Stellungnahme zum Bericht

Institut für Gebirgsmechanik GmbH (IfG), Leipzig

**„Gebirgsmechanische Zustandsanalyse und
Prognose auf der Basis von Standortdaten sowie
3D-Modellrechnungen“ (Stand 11.03.2009)**

Stand: 15.07.2009

Abbildung 1: Horizontale Verschiebungsrate aus IfG (2007)

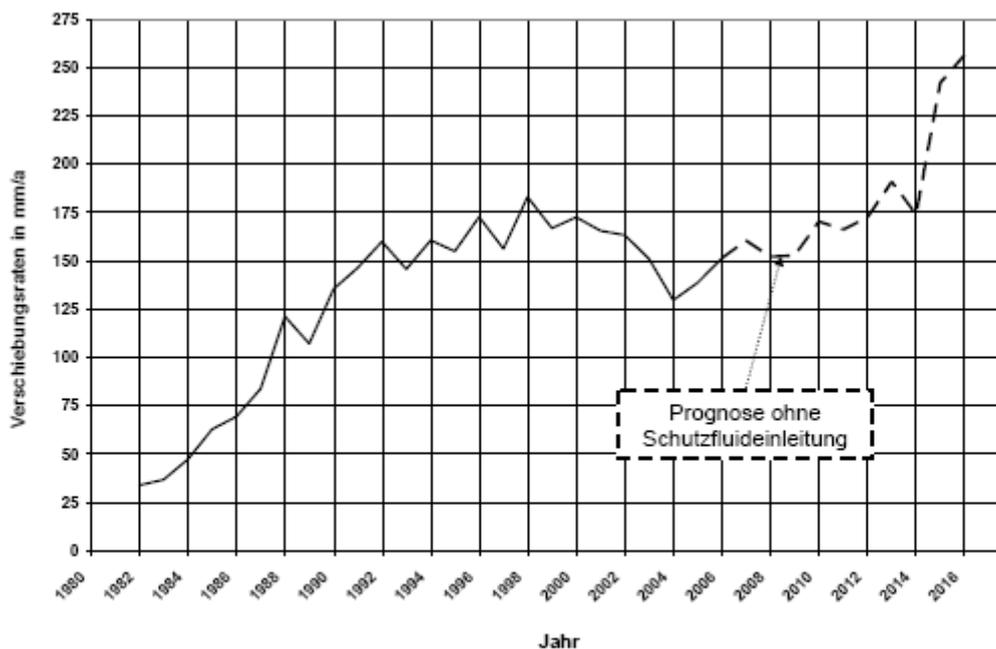
- In einer ersten Rechnung mit dem großräumigen 3D-Modell war der Konvergenzprozess, der ohne technische Maßnahmen ablaufen würde, bis zum Anfang des Jahres 2016 gerechnet worden. Wie Abbildung 1 (nach IfG (2007), Bild 15) zeigt, sollte es ab dem Beginn des Jahres 2014 infolge der in situ nachprüfaren Entfestigungs- und Bruchprozesse zu einem zunehmenden Tragfähigkeitsverlust kommen und damit einer Erhöhung der Deckgebirgsverschiebungsraten. Diese Erhöhung sollte ohne Berücksichtigung des Einflusses einer Durchfeuchtung bei Realisierung des damals favorisierten „Schutzfluidkonzepts“ auftreten. Diese Analyse belegte eine lediglich begrenzte Verlängerungsmöglichkeit der Betriebsphase und bestätigte die Empfehlung, das Bergwerk schnellstmöglich zu schließen.
